Znak sprawy: IR.271.12.2020

**dotyczy:** przetargu nieograniczonego na „Przebudowa budynku szkoły wraz ze zmianą sposobu użytkowania z budynku oświaty na żłobek wraz z wewnętrznymi instalacjami i zagospodarowaniem terenu oraz Przebudowa II piętra budynku komunalnego przy ul. Rynek 8”.

Wysokosprężny separator lamelowy

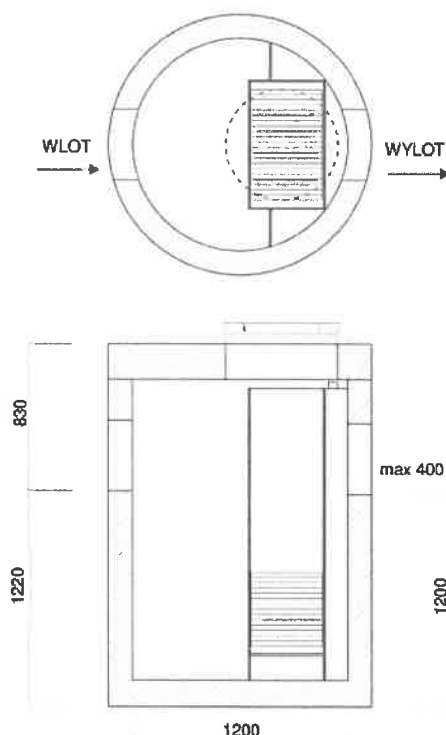
Proszę o uszczegółowienie parametrów zbiornika, separatora, osadnika oraz parametrów pompy.

Separator lamelowy - korpus wykonany z betonu klasy co najmniej C35/45, wodoszczelnego  $\geq W8$ , o nasiąkliwości poniżej 5%, mrozoodpornego F150 w wodzie i F50 w 2% NaCl, odpornego na substancje ropopochodne.

Przepustowość min.  $Q_{nom}=10$  dm<sup>3</sup>/s, min.  $Q_{max}=100$  dm<sup>3</sup>/s, rzeczywista pojemność części osad. min. 180 dm<sup>3</sup>. Wymiary minimalne:

#### Panele akustyczne (500/500)

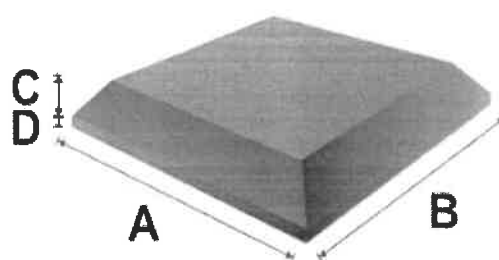
Brak parametrów i materiału paneli akustycznych?

Parametry paneli akustycznych:

Produkt wykonany z wysokiej jakości akustycznej pianki technicznej posiadającej atest PZH, P-POŻ i badania akustyczne. Panel ma posiadać najwyższą klasę pochłaniania dźwięku A zgodnie z normami PN-EN ISO 354:2005 oraz PN-EN ISO 11654:1999.

(A) Szerokość	50 cm
(B) Długość	50 cm
(C) Wysokość trapezu	1 cm
(D) Grubość podstawy	2 cm
(C + D) Wysokość całkowita	3 cm
(K) Kolor	Pomarańcz
